OSSERVAZIONI

Sulla Relazione Tecnica del Piano Urbano del Traffico (PUT)

Revisione 3 del 09/02/2022

Associazione **A Ruota Libera** – Marzo 2022

Schema tipo del restringimento, da una sezione di 8,00 metri a quella minima di 6,80 metri

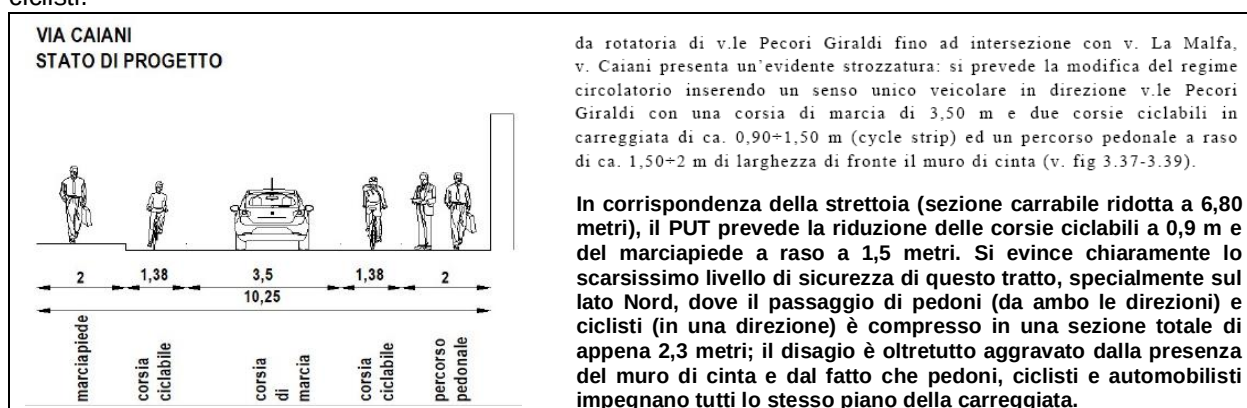
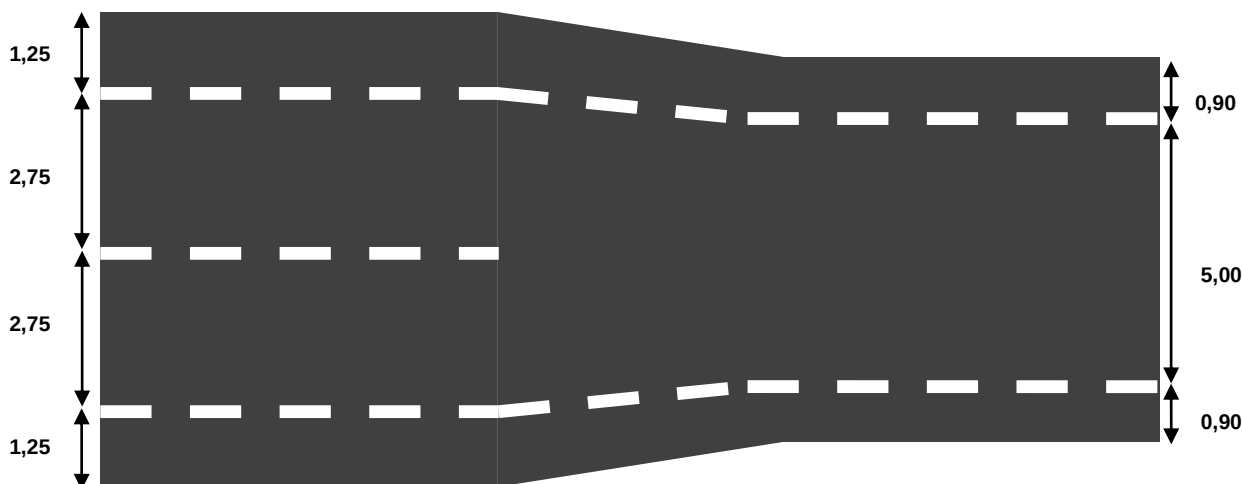
Per quanto riguarda invece il tratto di Via Caiani più vicino al centro cittadino –in particolare la strettoia adiacente alla chiesa di San Francesco- **ARL ritiene che la proposta di istituzione del senso unico di marcia non sia affatto una buona soluzione.** Le ragioni principali di tale contrarietà sono le seguenti:

- 1) Il senso unico avrebbe un **forte impatto sulla circolazione degli autoveicoli**, interrompendo la logica per cui –lungo l'anello perimetrale cittadino- la viabilità è sempre organizzata a doppio senso di marcia.

- 2) La **continuità dei percorsi ciclabili** potrebbe essere garantita con un intervento molto meno invasivo, utilizzando semplicemente -nel breve tratto critico- corsie ciclabili a larghezza ridotta;

- 3) Il beneficio per i pedoni sarebbe soltanto parziale in quanto la nuova fascia pedonale a Nord sarebbe comunque a raso, di sezione modesta, compresa tra un muro e una corsia ciclabile anch'essa stretta, offrendo così una **protezione parziale e mal percepita dai pedoni**; inoltre il marciapiede Sud accanto alla chiesa di San Francesco resterebbe comunque stretto.

- 4) Ultimo elemento critico (ma primo per importanza) è la **copresenza di autoveicoli, ciclisti e pedoni sullo stesso piano della carreggiata e in una sezione molto ristretta**: la condizione ottimale per generare interferenze indesiderate tra i vari utenti della strada, potenzialmente pericolose soprattutto per pedoni e ciclisti.

La risoluzione definitiva del nodo implica necessariamente una ristrutturazione della carreggiata, con interventi strutturali che non sembrano essere possibili nel futuro più prossimo. La proposta di ARL (già presentata a Novembre 2020) parte dunque dalla infrastruttura esistente e cerca di elevare il livello di sicurezza per gli utenti deboli, garantendo la continuità dei percorsi pedonali e ciclabili ma senza penalizzare il traffico motorizzato. La proposta prevede di **restringere la sezione carrabile** a 5 metri complessivi (senza la mezzeraia) e **tracciare due corsie ciclabili** (ai sensi della L 120 del 11/09/2020) di circa 90 cm, da allargare non appena la sezione della carreggiata superi gli 8,00 metri (consentendo così di tracciare due corsie carrabili da 4,00 metri, di cui 1,25 metri di corsia ciclabile). In questo modo la velocità degli autoveicoli verrebbe moderata, garantendo maggiore sicurezza sia ai ciclisti (ulteriormente protetti dalla presenza delle corsie ciclabili) sia ai pedoni (che continuerebbero ad utilizzare il percorso pedonale esistente). Si noti infine che tale soluzione potrebbe consentire, recuperando altri 50 centimetri circa di sezione (ad esempio 10 cm dalle corsie ciclabili e 30 dalla parte carrabile), di **estendere il tratto di marciapiede adiacente al muro delle chiesa, in modo da dare effettiva continuità al marciapiede Sud.**

CIRCONVALLAZIONE SUD Nel tratto di Viale Giovanni XXIII

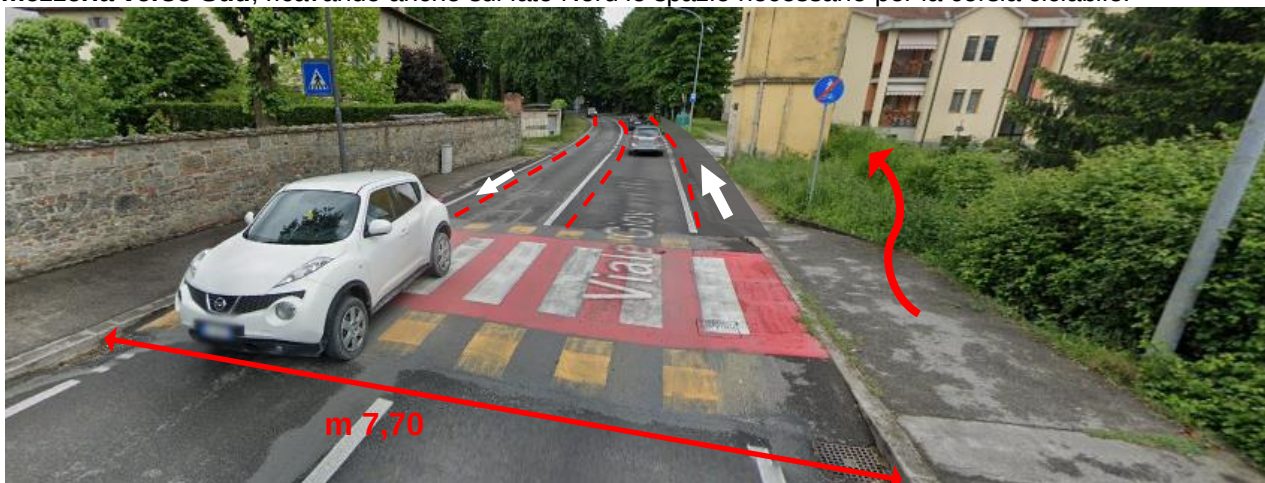
Il percorso ciclabile proposto dal PUT nel tratto compreso tra il parcheggio del parco e l'intersezione con Viale della Resistenza (rotatoria CONAD) risulta alquanto **disomogeneo, discontinuo, non intuitivo né attrattivo e –soprattutto- poco sicuro**, proprio a causa della continua modifica della tipologia progettuale (monodirezionale/bidirezionale) che costringerebbe i ciclisti a passare da un lato all'altro della strada, perdendo di fatto un'andatura costante, la massima visibilità e la priorità alle intersezioni.

ARL ritiene che l'elaborazione di una soluzione efficace debba necessariamente passare da un rovesciamento completo della prospettiva, **immaginando l'infrastruttura ciclabile come un elemento essenziale della viabilità e non come un mero accessorio a cui destinare spazi residuali**. I criteri generali per la progettazione sono quelli indicati nel D.M. 557, art.2 (*"... puntare all'attrattività, alla continuità ed alla riconoscibilità dell'itinerario ciclabile, privilegiando i percorsi più brevi, diretti e sicuri..."*) e nel BiciPlan, che prevede su tutta la Rete Portante l'utilizzo della pista ciclabile monodirezionale (o in alternativa della più recente "corsia ciclabile" ai sensi della L. 120/2020).

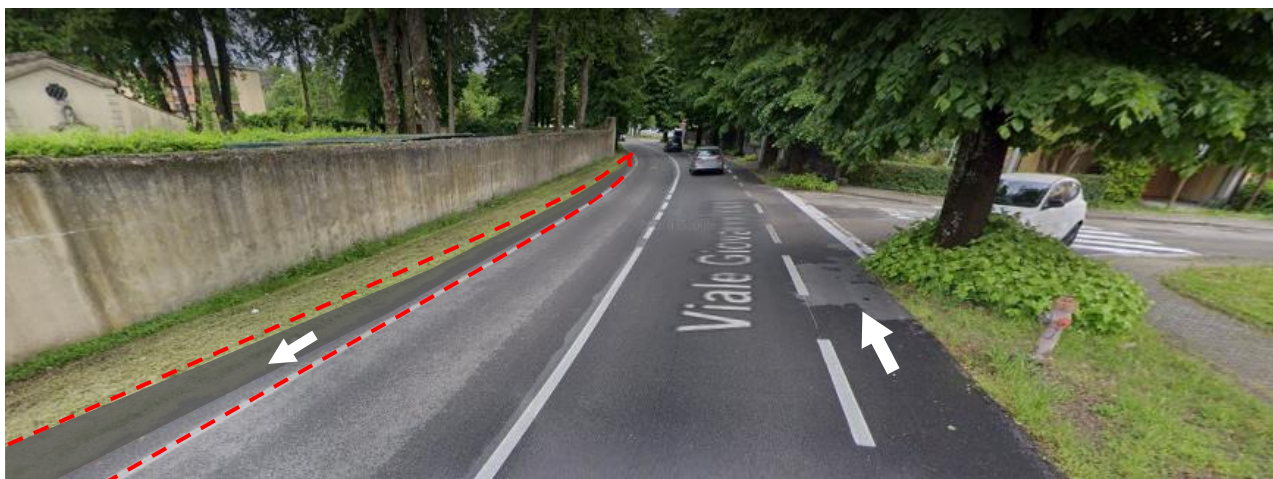
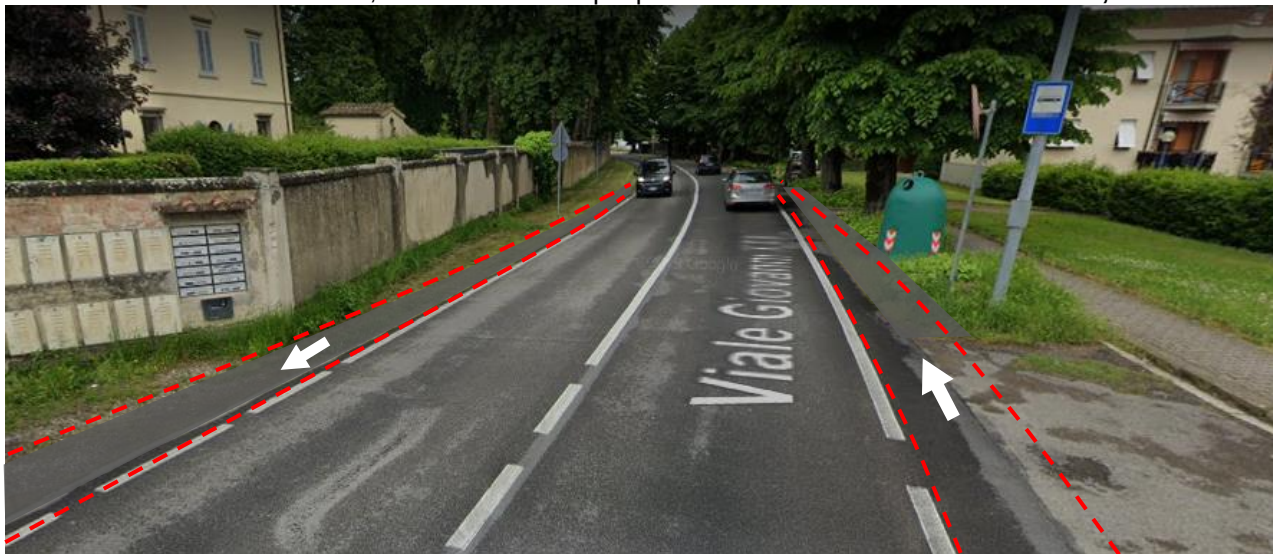
[RETTILINEO] Tra l'intersezione con Viale della Resistenza (rotatoria) e l'attraversamento rialzato accanto alla cabina elettrica la carreggiata misura circa 7,70 metri, quindi all'interno delle corsie da 3,8 metri è sufficiente tracciare **corsie ciclabili di circa 1 metro** (lasciando circa 2,8 per i veicoli)

[CABINA] Nei pressi della cabina elettrica occorre realizzare un **passaggio pedonale nell'area verde** dietro la cabina (ottenendo anche un ottimo allineamento col marciapiede che segue) e realizzare la corsia ciclabile Sud sull'attuale marciapiede; tale soluzione consentirebbe anche la leggera deviazione **della mezzzeria verso Sud**, ricavando anche sul lato Nord lo spazio necessario per la corsia ciclabile.

[CHE GUEVARA] Lungo la curva accanto a Villa di Ripa (indicativamente tra le due intersezioni con Via Che Guevara), è sufficiente **estendere la carreggiata di poche decine di centimetri** (a Sud fino alla linea delle alberature, a Nord nell'area verde per la larghezza necessaria), portandola a circa 8,50 metri; all'interno delle due corsie da 4,25 metri sarà dunque possibile tracciare **corsie ciclabili da 1,25 metri**.

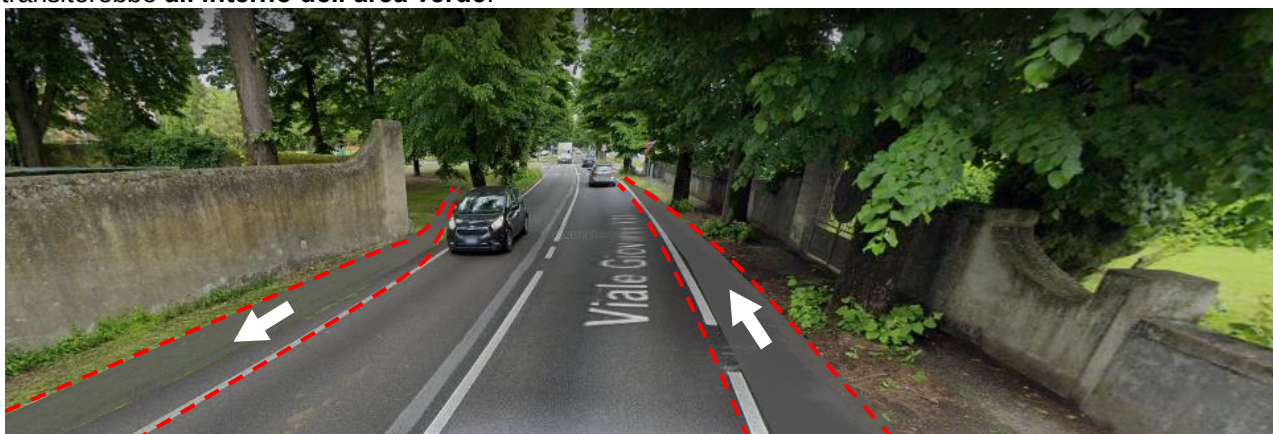
[VILLA RIPA] Tra Via Che Guevara e Via Gobetti il recente abbattimento di alcune piante ha liberato una banchina sul lato Sud di circa 3 metri, sulla quale è possibile ed auspicabile realizzare un **marciapiede di 2 metri** (incluso i lampioni, che si trovano a circa 1,7 metri dal muro) e una corsia ciclabile di circa 1,5 metri (ricavata unendo il metro di banchina rimanente e recuperando 50 cm dalla carreggiata di 6,5 metri). Sul lato Nord invece la corsia ciclabile potrebbe essere realizzata in carreggiata (eventualmente estendendo la pavimentazione) fino all'angolo del muro della villa mentre da qui, a Nord della linea delle alberature, transiterebbe **all'interno dell'area verde**.

in rosso l'attraversamento ciclo pedonale da riattivare (rampe già presenti), la corsia Sud e la mezzzeria;
in celeste la corsia Nord secondo l'ipotesi 1, in giallo secondo l'ipotesi 2.

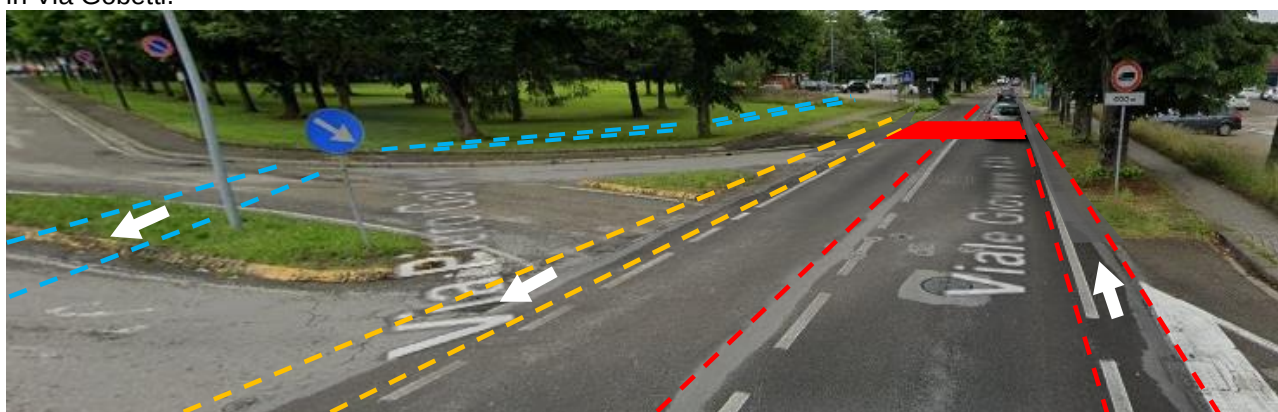
[GOBETTI] Nel tratto compreso tra l'intersezione con Via Gobetti e il parcheggio del parco, lo spostamento di 20 cm della mezzzeria verso Nord e l'estensione della carreggiata di 60/90 cm a Sud (fino alla linea delle alberature) consentono di realizzare la **corsia ciclabile Sud in carreggiata**, proseguendo lo schema del tratto precedente. Per quanto riguarda invece la corsia Nord vi sono due possibilità:

- 1) tracciare la **pista ciclabile all'interno del parco**, tra Via Gobetti e il parcheggio, e attraversare Via Gobetti 6/7 metri dietro lo STOP.
- 2) lasciare la **corsia ciclabile in carreggiata** (davanti allo STOP di Via Gobetti), pavimentando il breve tratto compreso tra l'intersezione e il posteggio del parco (dove non sono presenti alberature).

In entrambi i casi sarebbe molto utile **riattivare l'attraversamento pedonale preesistente** che –trasformato in ciclopedonale- consentirebbe ai pedoni provenienti da Via Gobetti di spostarsi sul lato Sud del viale e proseguire verso Ovest e ai ciclisti che percorrono la corsia Sud di attraversare in sicurezza il Viale per entrare in Via Gobetti.

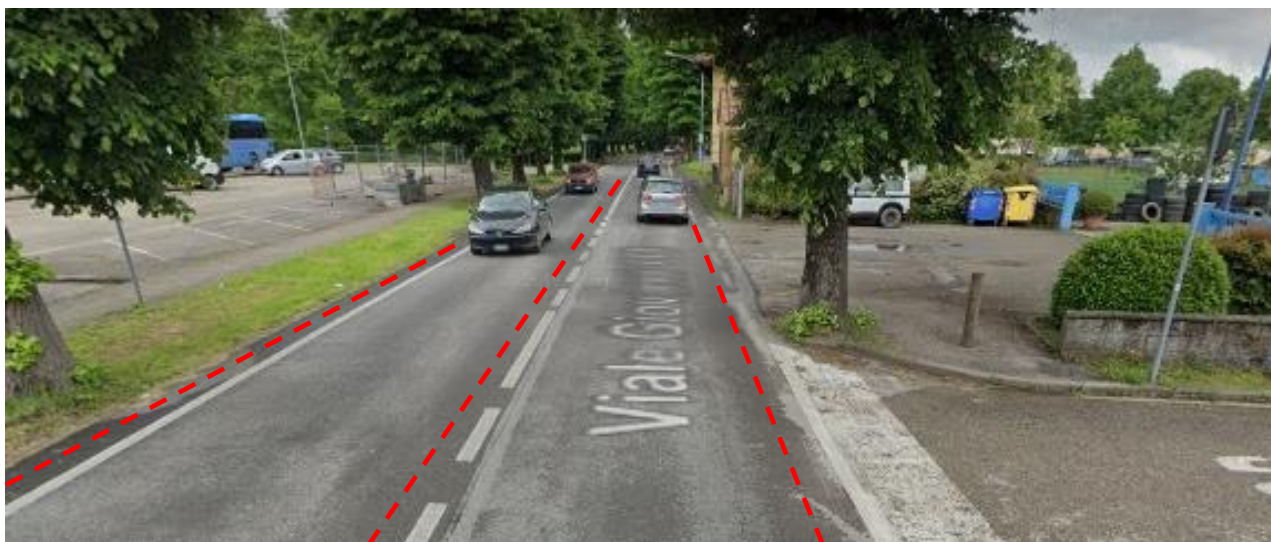
[POSTEGGIO] In corrispondenza del posteggio del parco, per i ciclisti diretti verso Ovest può essere realizzata una **pista monodirezionale all'interno del parcheggio** (lo spazio può essere ricavato modificando la lisca più a Sud in posteggio in linea); per i ciclisti diretti verso il centro cittadino può essere invece realizzata una **corsia ciclabile in carreggiata**, estendendone il margine Sud di qualche decina di centimetri ed eventualmente riposizionando la mezzzeria verso Nord (la carreggiata allo stato di fatto misura 6,50 metri) per dare 50 cm aggiuntivi alla corsia Sud.

La presenza del taglio isolato sul lato Sud della carreggiata potrebbe costituire un ostacolo allo sviluppo lineare della corsia Sud; occorre verificare in opera se –grazie allo spostamento della mezzzeria verso Nord- la corsia ciclabile Sud può essere mantenuta lineare o se –in alternativa- debba passare a destra dell'albero.

Per garantire la continuità della corsia ciclabile Nord all'uscita (Est) del parcheggio è sufficiente riallineare l'attraversamento pedonale sulla proiezione dei marciapiede (come all'entrata Ovest) e affiancarlo dall'attraversamento ciclabile.

La ciclabile monodirezionale verrebbe realizzata sul piano della carreggiata accanto al marciapiede, modificando il posteggio a lisca in posteggio in linea (così come previsto dalla relazione tecnica del PUT).

Per limitare le interferenze tra ciclisti e automobilisti in uscita dal parcheggio, ARL raccomanda di proteggere l'ingresso delle biciclette nel parcheggio con una piccola aiuola spartitraffico.
